**Avis sur le projet de centrale photovoltaïque au sol  
au lieu-dit « la Fergades » - commune de Labastide-Gabausse  
(Tarn)**

N°Saisine : 2024-13906

N°MRAe : 2024APO135

Avis émis le 25 novembre 2024

**Figure 3 : carte localisant les espèces patrimoniales / protégées sur le site – source Biotope – extrait de l'étude d'impact**

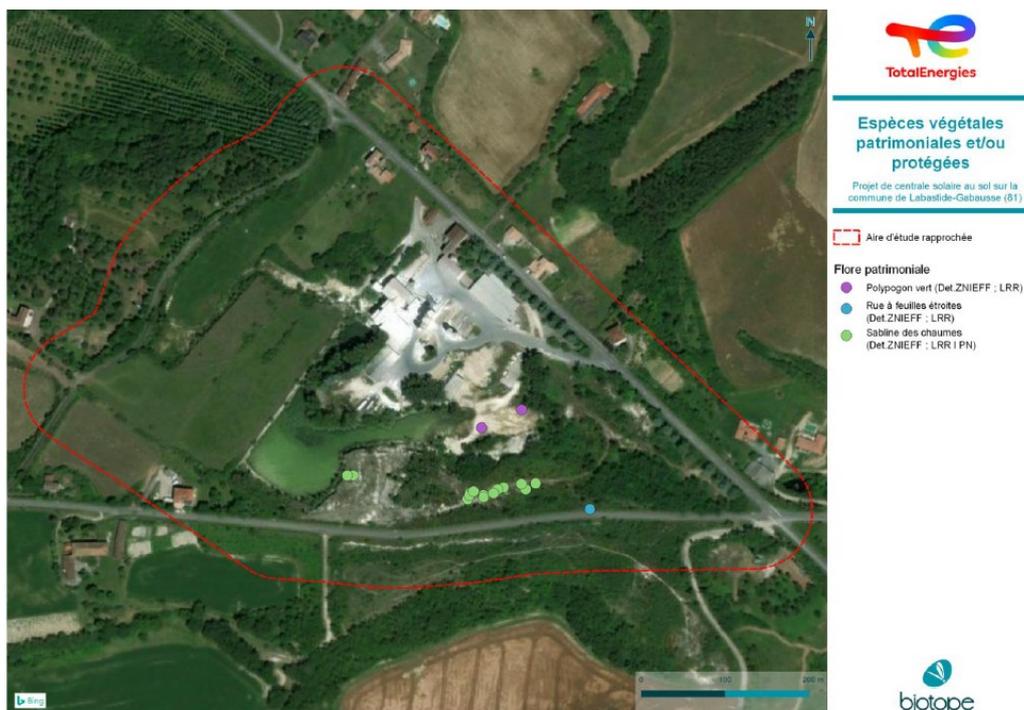
Les impacts bruts du projet sont évalués comme forts par la MRAe pour ces trois espèces en cas de réalisation du projet sur ou à proximité de l'implantation des pieds.

**La MRAe recommandant d'éviter de réaliser l'îlot situé le plus à l'est, afin d'aboutir à des impacts résiduels acceptables sur la flore patrimoniale et protégée.**
